Notat

Endring av reguleringsplan for Hafjell Panorama inkl. Tobiasgruva:

Merknadsbehandling og endringer etter offentlig ettersyn

20.03.2025

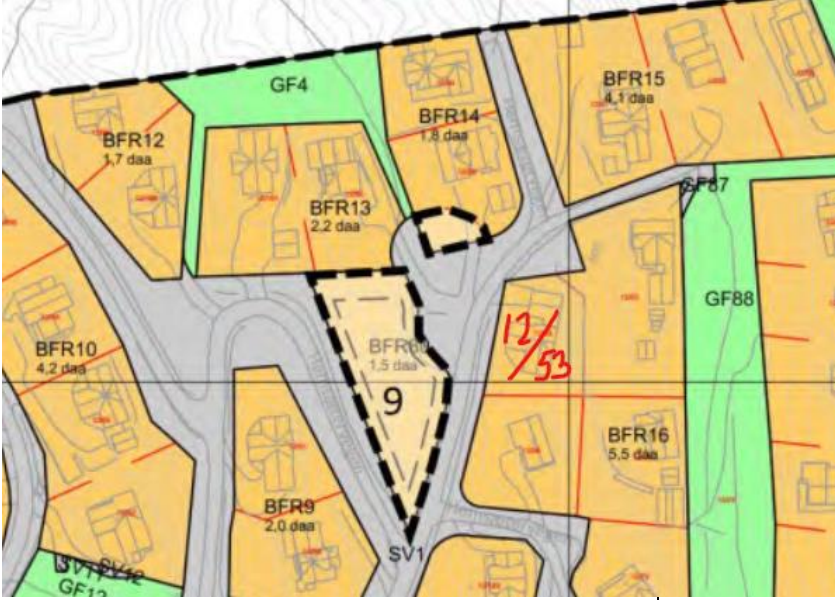
2. Påpeker at det er viktig at barn og unges interesser blir ivaretatt, bl.a. siden friområder omreguleres til bebyggelse, slik at det blir økt press på gjenværende arealer. Mener det er viktig å synliggjøre gode koblinger til sti- og løypenett. Forventer art hensyn til barn og unge og flom og overvann er ivaretatt i planarbeidet.	<u>Tas til orientering:</u> Hytteområdet har vært i drift/bruk siden 1990-tallet. Som omtalt i planbeskrivelsen, bl.a. under tiltak nr 1 og 16 har det ikke lyktes å få i stand noen etablering eller drift av det største tidligere regulerte lekearealet i planområdet. Imidlertid er det etablert og i bruk et leke-/akeområde på et areal som hittil har vært regulert til skiløypetrasé, sentralt i planområdet, som i praksis er et erstatningsareal. Dette, samt en

del av tidligere regulert areal reguleres nå til lekeplasser (BLK), slik at området da har 2 slike arealer. Videre ligger området i umiddelbar tilknytning til store friluftsområder med omfattende løype- og stisystemer samt i direkte tilknytning til Hafjell alpinanlegg. I planarbeidet både nå og tidligere har det vært gjort forsøk på å etablere mer gjennomgående løype- og stistrukturer gjennom området. Dette har i flere omganger vært drøftet med hytteeierforeningen og eiere, men har ikke latt seg gjøre da aktuelle korridorer er bebygd med fritidsbebyggelse og inngrep i eller fjerning av slike ikke er gjennomførbart. De eksisterende smett og grønt- / løypekorridorer som er i bruk / fungerer er ikke brutt i planforslaget. Hensyn til barn og unge, samt flom og overvann er ivarettatt (kfr også merknadene fra Statsforvalteren og NVE).

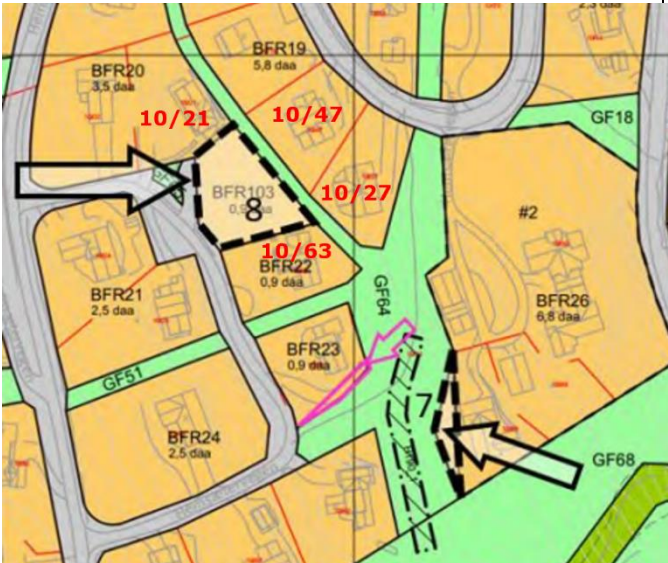
4. Påpeker at grønnstruktur- friområder (GF) har bestemmelser som angir at vassdrag med kantvegetasjon skal ivaretas. Antar at disse områdene helt eller delvis vil være sammenfallende med flomveger for overvann. Påpeker bl.a. at Solbergbekken nordvest i planområdet er vist som GF uten hensynssone flomfare i plankartet.	<u>Tas til følge.</u> Hensynssone flom er utvidet til å omfatte Solbergbekken m.fl, se over.
